3 septembre 2015

SÉCURITÉ NOTIFICATION DE RAPPEL

Vélos de montagne Cannondale de 2011-2015 équipés de potence OPI (One Piece Integration)

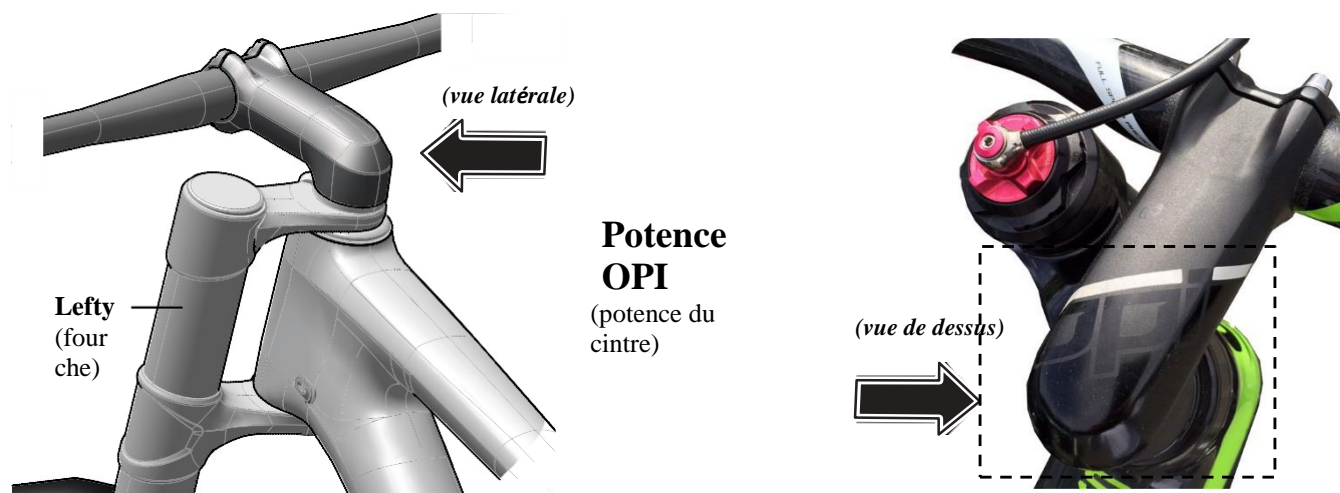
- Les potences OPI portent le logo « OPI » écrit en noir avec une bande blanche au-dessus. Les potences OPI sont lisses et sont arrondies au niveau de la douille de direction du vélo.
- Les potences OPI n'ont pas de boulons de potence, mais seulement 4 boulons sur le cintre.

- l'illustration ci-dessus pour identifier les vélos concernés par le rappel.

Les pivots de fourche OPI concernés par ce rappel ont une résistance à la fatigue moindre, qui pourrait entraîner au bout d'un certain temps la rupture des colliers ou des boulons de la fourche. Cela pourrait entraîner une perte de contrôle entraînant un accident.

Les clients ayant un vélo équipé d'une potence OPI doivent immédiatement interrompre son utilisation et contacter le distributeur de vélos Cannondale agréé le plus proche. Les distributeurs Cannondale procéderont à l'inspection de la potence OPI et de la fourche à la recherche d'éventuels dommages et installeront sur le pivot de fourche de potence OPI une pièce de renforcement et des boulons de colliers Lefty neufs.
